島根原子力発電所 2号炉 審査資料	
資料番号	EP-068 改 11(説 3)
提出年月日	令和 2 年 6 月 4 日

島根原子力発電所 2号炉 安全施設

(審査会合からの変更内容)

1. 12条（安全施設）の変更点 復水輸送系相互接続の取り止めについて

復水輸送系概要図（変更前）

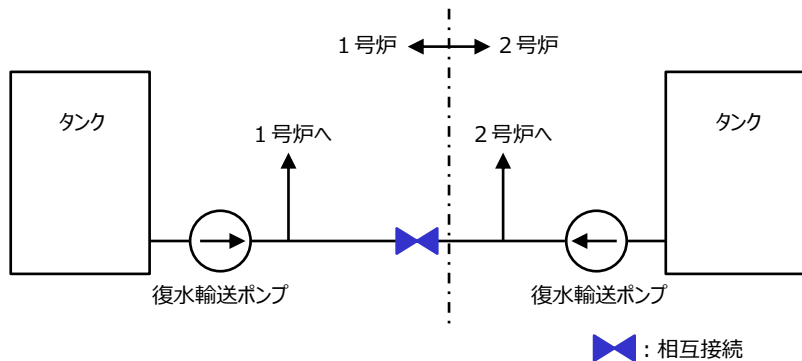
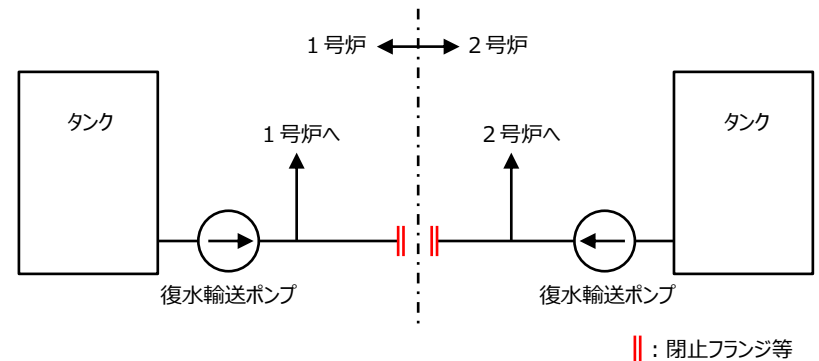
■ 復水輸送系の1, 2号炉相互接続に関する方針変更

設置許可基準規則第12条安全施設において、相互接続として抽出していた1, 2号炉復水輸送系連絡配管について、閉止フランジ等で物理的に切り離し、相互接続しない設計に見直す。

- 設置許可基準規則第12条の解釈第14項の『「相互に接続」とは、2基以上の発電用原子炉施設間で、系統又は機器を結合することをいう。』に該当するものとして、当該連絡配管を「相互接続」として抽出していた。
- 当該連絡配管は、1号炉復水貯蔵タンク点検時に貯蔵水を2号炉復水貯蔵タンクや補助復水貯蔵タンクに移送すること等を目的に設置したものであるが、連絡運用する手順を定めておらず、これまで連絡運用した実績はない。
- 現状、他号炉の系統に影響を与えないよう接続部の弁を全閉及び施錠管理し、隔離した状態としており、今後も連絡運用する計画はない。
- 復水輸送系の連絡運用の実状を踏まえ、閉止フランジ等で物理的に切り離し、相互接続しない設計に見直すこととした。
